№ GE-PTI-0364-LTR-A99-APM-00005-01

გარემოს დაცვისა და სოფლის მეურნეობის
მინისტრის მოადგილეს
ქალბატონ ნინო თანდილაშვილს

თქვენი 2022 წლის 12 აპრილის №3649/01 წერილის (კორესპონდენციის №7) პასუხად წარმოგიდგინთ
მოთხოვნილ ინფორმაციას და მადლობას გიხდით აღნიშნულ საკითხთან დაკავშირებით თქვენის
მხრიდან უწყვეტად გაწეული დახმარებისთვის.

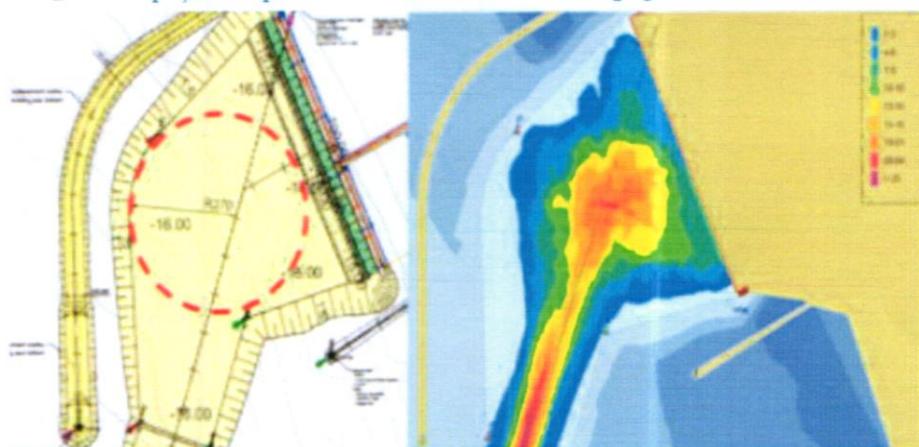
- შეკითხვა (4). რომის შესართავის დამატებითი მორფოდინამიკური კვლევების ჩატარება. მოლოს ოპტიმალური კონფიგურაცია, მიმართულება და კონსტრუქცია შეიძლება დადგინდეს შესაბამისი კომპიუტერული პროგრამების *Mike 21*, *Mike 3* გამოყენებით შესრულებული მოდელირებით. ამავე კომპიუტერული პროგრამების გამოყენებით შესაძლებელია ტალღების ზემოქმედების განსაზღვრა ხელოვნურ კონსტრუქციებზე (სკოპინგის დასკვნის ჭვეშუნებები 4.2 და 5);

პასუხი (4): პროექტის შემუშავების ეტაპზე საპროექტო კომპანიის მიერ განისაზღვრა მოლოს ოპტიმალური ფორმა. გზშ ძირითადი დოკუმენტის თავი 4.3 „პორტის კონფიგურაციის ალტერნატივები“ იძლევა მოლოს კონფიგურაციის 4 ალტერნატივას და არჩევანი გაკეთებულია ოპტიმალურ კონფიგურაციაზე.

"Mike 21" და "Mike 3" ჰიდროდინამიკური მოდელებია. მოლოს წარმოდგენილი ალტერნატივების შეფასების ეტაპზე ერთ-ერთ, თუმცა არა ერთადერთ კრიტერიუმს წარმოადგენდა ჰიდროდინამიკა. მოლოს კონფიგურაციის შეფასების ძირითადი კრიტერიუმები იყო პორტის პარამეტრები, რადგან პორტს უნდა ჰქონოდა ტექნიკური შესაძლებლობები დიდი გემების დასატვირთად (მათ შორის პანამაქსისა და პოსტ-პანამაქსის ტიპის გემებისა)."

როგორც ძირითადი დოკუმენტის 4.3 თავშია მოცემული, „აღნიშნული ალტერნატივა შეირჩა, როგორც ყველაზე ოპტიმალური, რადგან ის საუკეთესო ვარიანტია სამშენებლო, უსაფრთხოებისა და ფინანსური დანახარჯების თვალსაზრისით“.
